URGENT : **NOTIFICATION DE SECURITE**
Référence : MSW-2016-03

Dispositif d'extension de référence 1180.19A0.

Risque de déverrouillage du dispositif d'extension.

- Figure 1 : Dispositif d'extension 1180.19A0 -

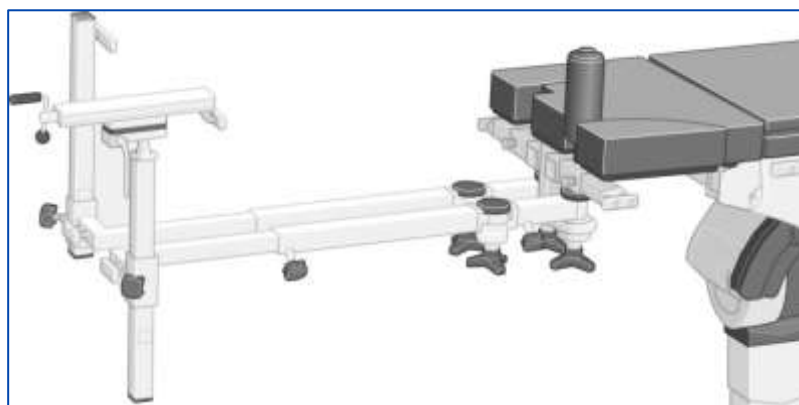
Particulièrement attentif à la qualité et à la sécurité de ses produits, le fabricant MAQUET GmbH a eu connaissance d'un risque de déverrouillage du dispositif d'extension 1180.19A0 avec le plateau de la table d'opération, en cas d'utilisation inappropriée. L'accessoire pourrait alors tomber au sol.

Les investigations réalisées ont mis en évidence que ce phénomène pourrait se produire lorsque le dispositif n'est pas utilisé conformément au manuel d'utilisation et que les risques de collision ne sont pas évités. En effet, sous certaines conditions extrêmes, des collisions avec un obstacle situé sous le plateau pourraient conduire au phénomène précédemment mentionné.

Il est possible d'équiper le dispositif d'extension 1180.19A0 avec un dispositif de verrouillage du cadre porteur. Ce dispositif de verrouillage permet de garantir que, lors d'éventuelles collisions, le dispositif d'extension 1180.19A0 ne sorte pas de façon non intentionnelle de son logement dans le plateau du système de table d'opération.

Par conséquent, les équipes MAQUET contacteront prochainement votre établissement afin de procéder à l'installation de ce dispositif de verrouillage du cadre porteur sur votre (vos) équipement(s) concerné(s) par cette notification.

- Extrait du Manuel d'utilisation réf. GA 1180.19 FR 08 - §2.2 "Consignes de sécurité" - p.12 -

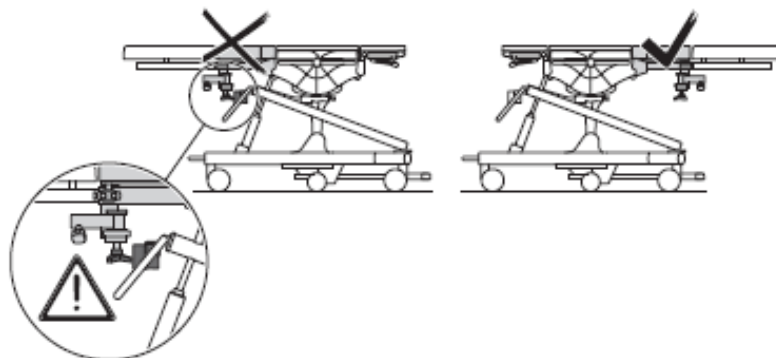
Si l'appareil d'extension amovible (1180.19X0) est monté sur le plateau de base, une collision est susceptible de se produire au niveau du chariot de transport (1180.64X0/65X0) entre ce dernier et l'appareil d'extension amovible si celui-ci est monté sur le côté sur lequel se trouve le logement de l'accumulateur et les poignées du chariot (cf. graphique).

Le dispositif d'extension peut être sorti de l'interface à la table d'opération si :

- le plateau comportant l'accessoire fixé rencontre des obstacles fixes (par ex l'arc en forme de C),

- le plateau comportant l'accessoire fixé est repris par le chariot de transport dans le mauvais sens.

Si le plateau de base est verrouillé sur le chariot de transport ou si l'on doit le transférer sur ce dernier, veiller à ce que l'appareil d'extension amovible soit monté sur le côté opposé au logement de l'accumulateur et à la poignée du chariot de transport.

Ne pas déplacer le plateau contre des obstacles fixes. Transférer le plateau correctement sur le chariot de transport (le dispositif d'extension se trouve sur le côté opposé du logement de l'accumulateur et des poignées du chariot).
